Zarząd Dróg i Mostów w Lublinie

ZP.271.1.23.2011

Dotyczy postępowania o udzielenie zamówienia publicznego prowadzonego w trybie przetargu nieograniczonego na „Infrastruktura dla strefy ekonomicznej na Felinie w Lublinie – II etap” w ramach Programu Operacyjnego Rozwój Polski Wschodniej 2007-2013, Oś Priorytetowa I. Nowoczesna gospodarka, Działanie I.3. Wspierania innowacji.

Informuję, iż w przedmiotowym postępowaniu wpłynęły następujące zapytania, poniżej treść zapytań wraz z odpowiedziami.

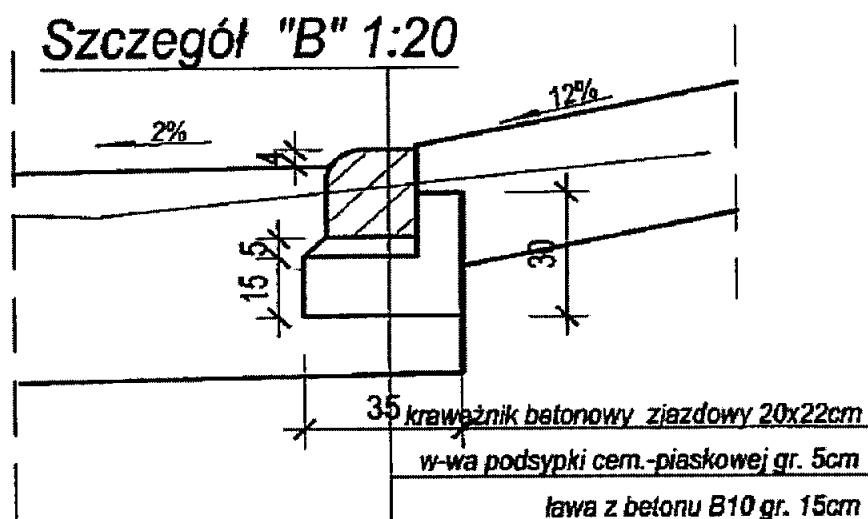
48. Brak SST D-05.03.26 dotyczącej wzmocnienia nawierzchni jezdni warstwą geokompozytu. Prosimy o uzupełnienie. Prosimy o wskazanie rysunku z tym wzmocnieniem.

Odpowiedź: Zamawiający udostępnił w załączeniu SST.

Szczegół "C" 1:20

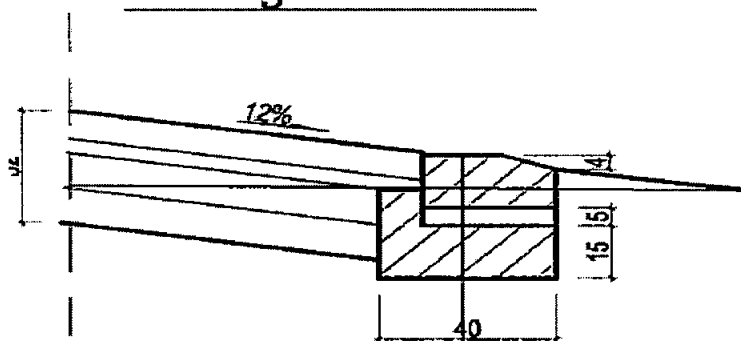
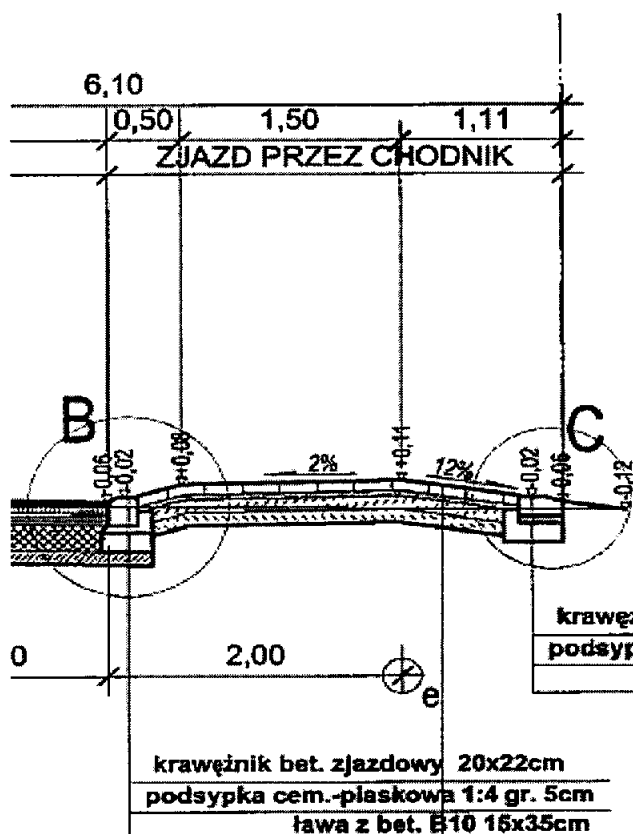
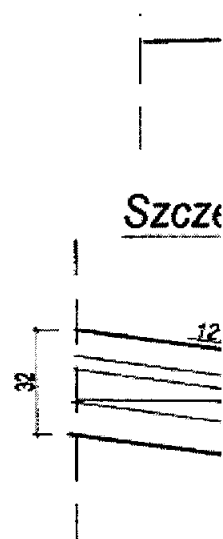
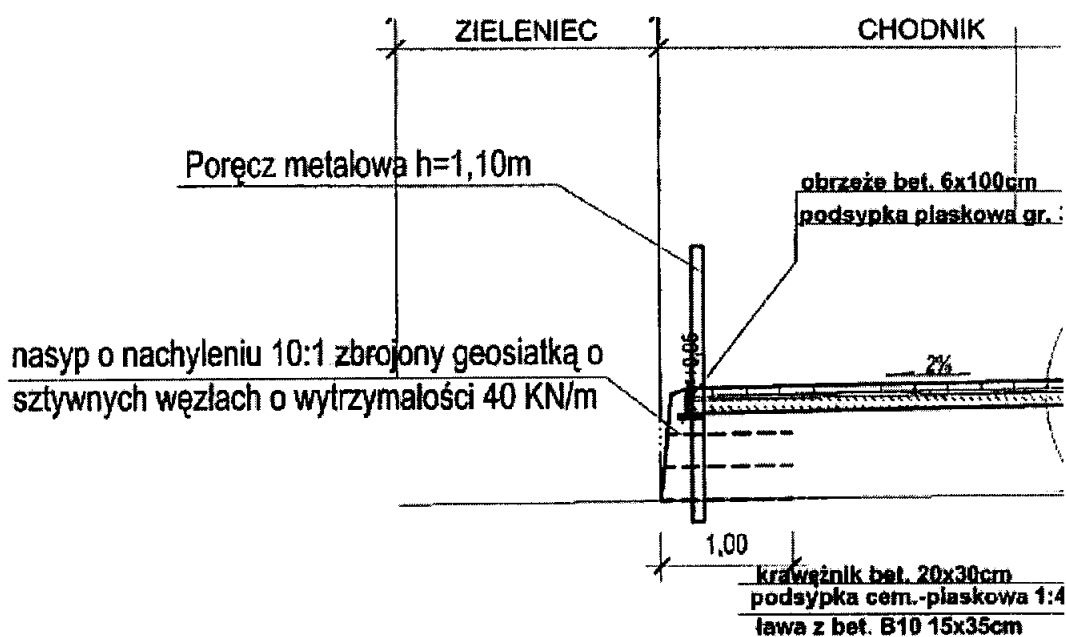
51. W zał.9e, w pliku 85. „Budowa ciągów komunikacyjnych, ul.Rataja KDD-G.pdf”, na stronie 31 i 34 zamieszczono rys. 4.2 i 4.5. Przy zjeździe do posesji jest widoczny krawężnik betonowy zjazdowy 20x22cm oraz krawężnik 15x30cm układany „na płask”. Tych elementów brakuje w kosztorysie. Prosimy o wyjaśnienie, czy zjazdy do posesji wchodzą w skład przedmiotowego zadania i ewentualne uzupełnienie kosztorysu i SST.

Zamawiający wyjaśnia, w przedmiarze „015. Przedmiar, budowa ul. Rataja – KDD” uwzględnić krawężniki najazdowe 20x22 cm 15x30 cm zamykające zjazdy w następujący sposób :
